Provvedimento di Valutazione di Impatto Ambientale integrata con la Valutazione di Incidenza relativo al "Progetto di costruzione ed esercizio di un impianto di produzione di energia elettrica da fonte idroelettrica denominato 'San Felice a Cancelli' su edificio esistente con derivazione da condotta esistente senza incremento ne' della portata derivata ne' del periodo di prelievo, di potenza nominale elettrica di 490 kWp e potenza nominale di concessione di 372,80 kW da realizzarsi nel Comune di San Felice a Cancelli (CE)". Proponente Zeta Renewable S.r.l. - CUP 8926.

Schema per l'istruttoria delle procedure di Valutazione di Impatto Ambientale integrata con la Valutazione di Incidenza Ambientale

Istanza di rilascio del PAUR ex art. 27 bis del D. Lgs. 152/2006 e ss .mm.ii relativamente al
“Progetto di costruzione ed esercizio di un impianto di produzione di energia elettrica da fonte idroelettrica denominato "San Felice a Cannello" su edificio esistente con derivazione da condotta esistente senza incremento né della portata derivata né del periodo di prelievo, di potenza nominale elettrica di 490 kWp e potenza nominale di concessione di 372,80 kW”

CUP 8926

Fig. 2: Planimetria con opere in progetto

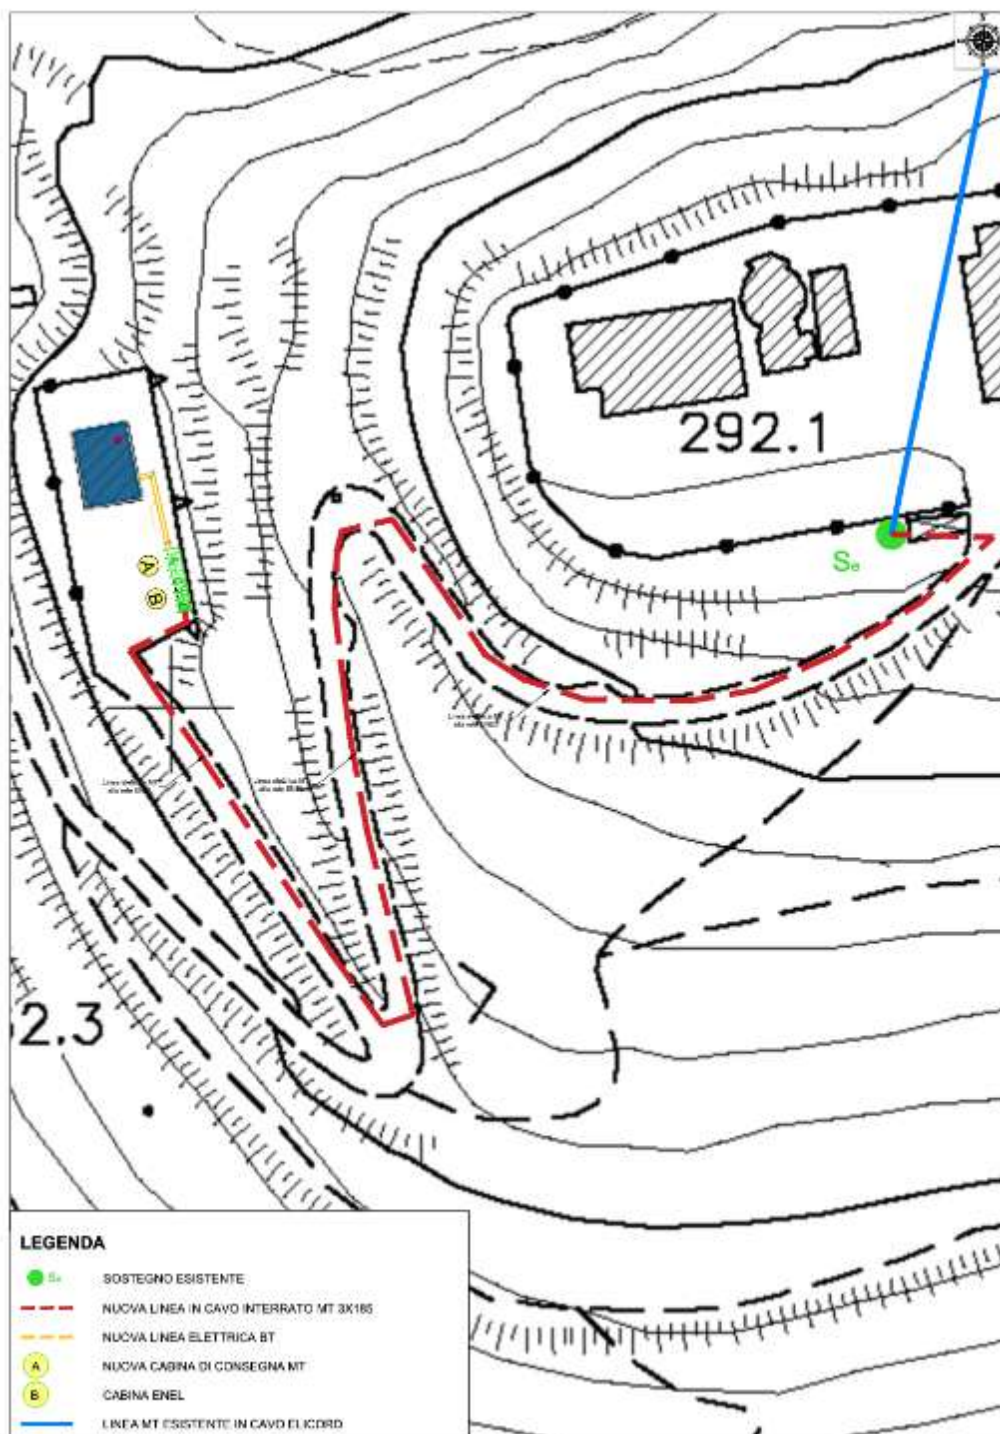
- fornire maggiori informazioni, anche con l'ausilio di planimetrie di progetto, in merito ai due previsti attraversamenti della strada comunale;

- fornire maggiori informazioni, anche con l'ausilio di planimetrie di progetto, in merito ai due previsti attraversamenti della strada comunale;

- il collegamento alla rete ENEL ha subito una modifica progettuale a seguito delle richieste d'integrazioni pervenute dalle Autorità Competenti; nello specifico, rispetto al progetto presentato in prima istanza non è prevista la realizzazione di un elettrodotto con l'impiego di pali di sostegno bensì la realizzazione di una linea di connessione rete MT con cavo interrato 3x185 di circa m 387 realizzata interamente su strada comunale;
